Mission régionale d'autorité environnementale
NORMANDIE

**Avis délibéré
Implantation d'un parc éolien « Vallée de l'Eaulne », composé
de sept aérogénérateurs, sur les communes de Fesques et
Vatierville (76)**

N° MRAe 2022-4758

Figure 4: Contexte éolien dans lequel le projet s'inscrit (parcs existants, autorisés et instruits) (source : p. 246 de l'étude d'impact)

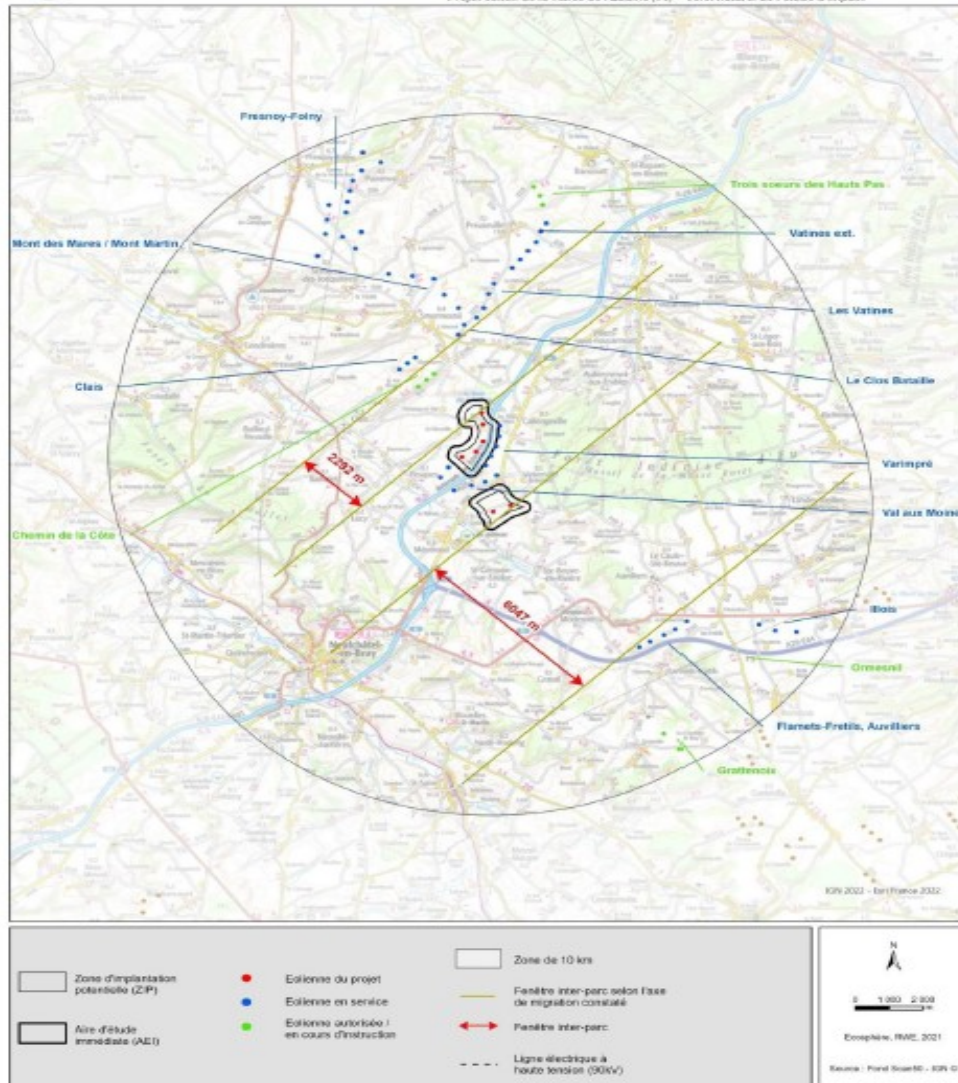
En ce qui concerne les impacts du projet sur les déplacements locaux et migratoires de l'avifaune et des chiroptères, le maître d'ouvrage affirme (p. 245 de l'étude d'impact) que « Les espèces volantes disposent [...] encore de vastes espaces « aériens » et au sol amplement suffisants [...] à travers notamment la présente entité paysagère ». Si des espaces d'un peu plus de deux kilomètres entre le projet et les parcs éoliens existants au nord, et de six kilomètres entre le projet et les parcs éoliens existants au sud, seront maintenus et pourraient être empruntés notamment par les oiseaux migrateurs, le projet aura néanmoins réduit ces « couloirs » sans parc éolien de manière significative (de plus d'1,5 kilomètre) (cf. figure 4 reproduite en page 8 du présent avis).
